Doc No. L5-95JY111 R0

三菱重工業株式会社

型式証明変更申請書（一部補正版） 記載事項比較表

本書は、令和4年4月6日付け Doc. No. L5-95JY104 R0 をもって一部補正した特定機器の型式証明変更申請書 (MSF-24P (S) 型) の記載事項について、原規規発第 2110274 号により型式証明を受けた特定機器の型式証明申請書^(注) の記載事項との比較を示すものである。

第1図 MSF-24P(S)型概要図 (蓋部が金属部へ衝突しない設置方法の例)

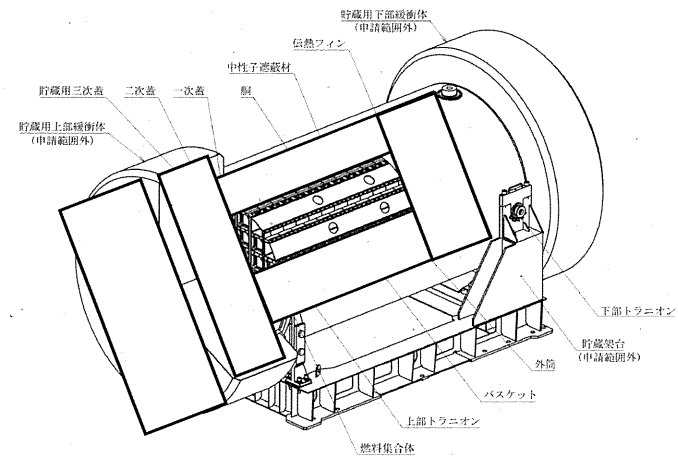
横置きを設置方法名を追記

第 2 図 MSF-24P 型概要図 (基礎等に固定する設置方法の例)

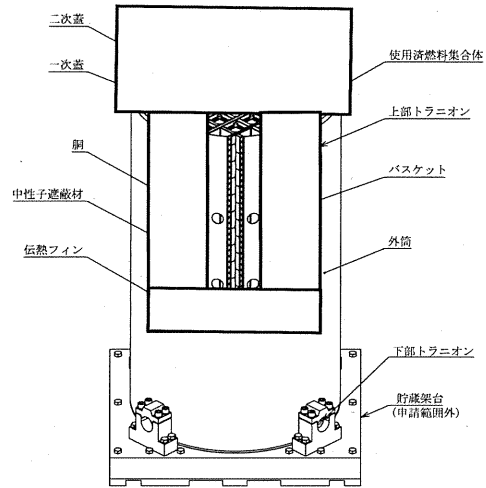
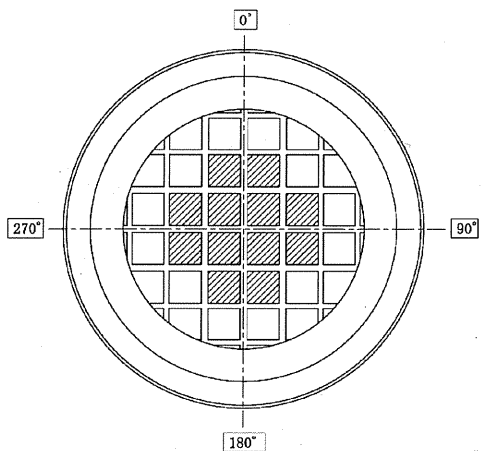
たて置き概要図を追加

第 4 図 特定兼用キャスク貯蔵施設概要図
(蓋部が金属部へ衝突しない設置方法、貯蔵建屋内貯蔵の例)

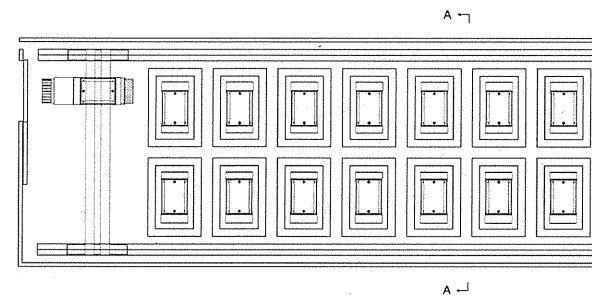
横置きを設置方法名を追記

第5図 特定兼用キャスク貯蔵施設概要図
(蓋部が金属部へ衝突しない設置方法、屋外貯蔵の例)

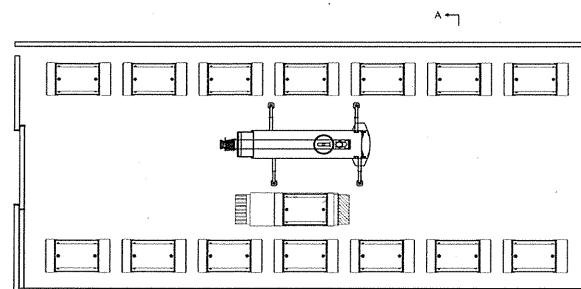
横置きを設置方法名を追記

第6図 特定兼用キヤスク貯蔵施設概要図
(基礎等に固定する設置方法の例)

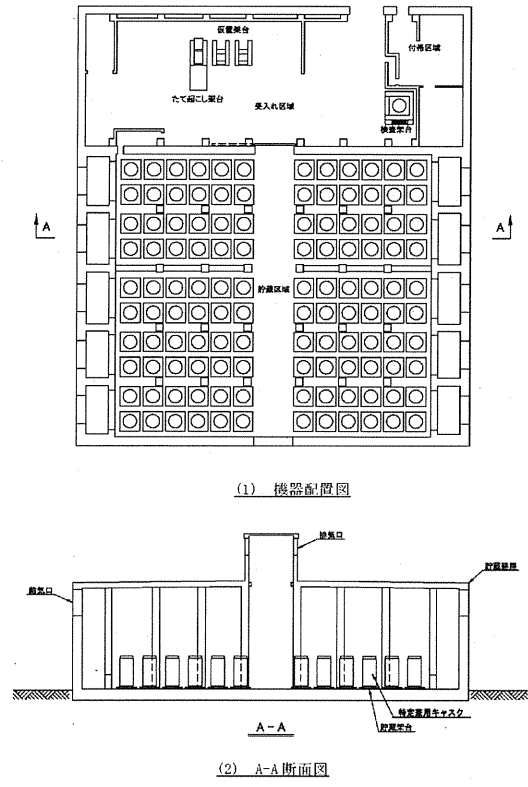
たて置きの概要図を追加

第 1-1 図 MSF-24P(S)型構造図 (蓋部が金属部へ衝突しない設置方法の例)

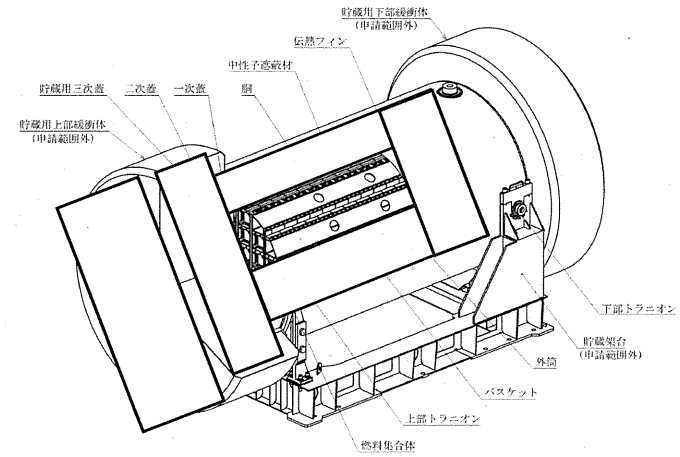
横置きを設置方法名を追記

第 1-2 図 MSF-24P 型概要図 (基礎等に固定する設置方法の例)

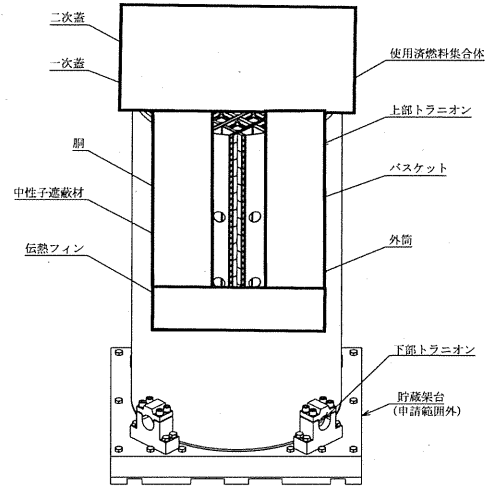
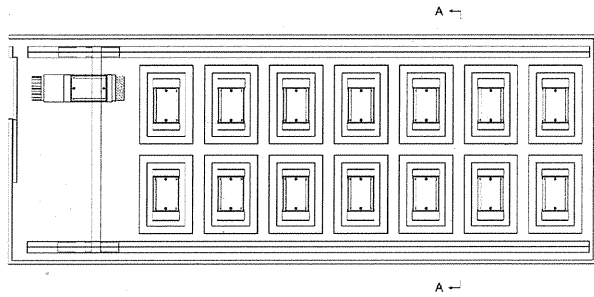
たて置き の 概要図 を 追加

第 1-5 図 特定兼用キャスク貯蔵施設概要図
(蓋部が金属部へ衝突しない設置方法、貯蔵建屋内貯蔵の例)

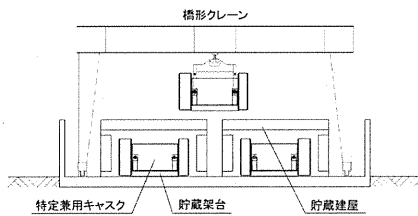
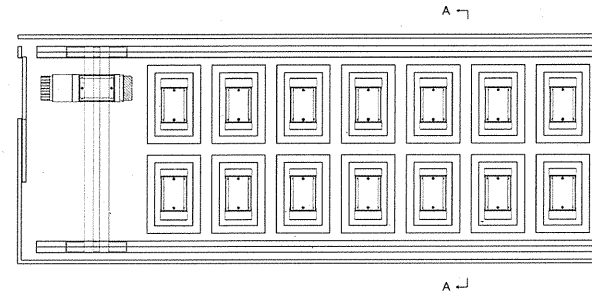
横置き の設置方法名を追記

第 1-6 図 特定兼用キャスク貯蔵施設概要図
(蓋部が金属部へ衝突しない設置方法、屋外貯蔵の例)

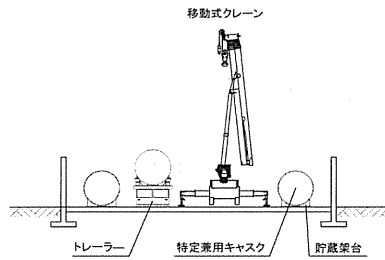
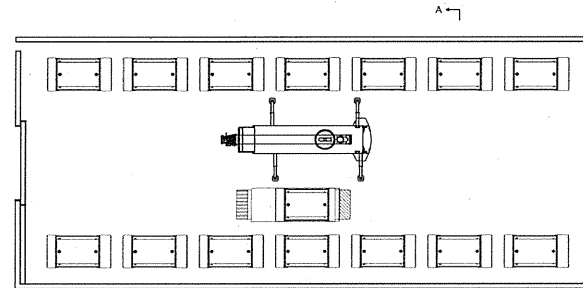
横置き の設置方法名を追記

第 1-7 図 特定兼用キャスク貯蔵施設概要図

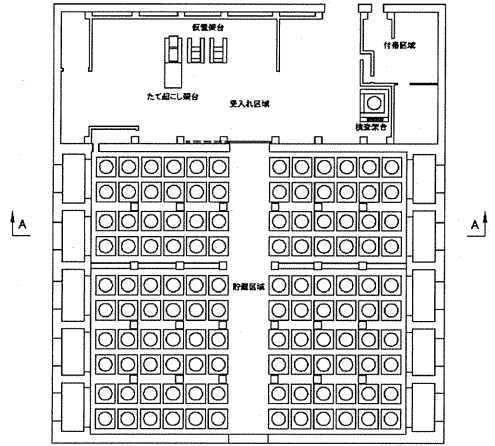
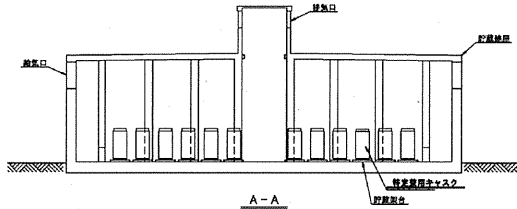
たて置きの概要図を追加
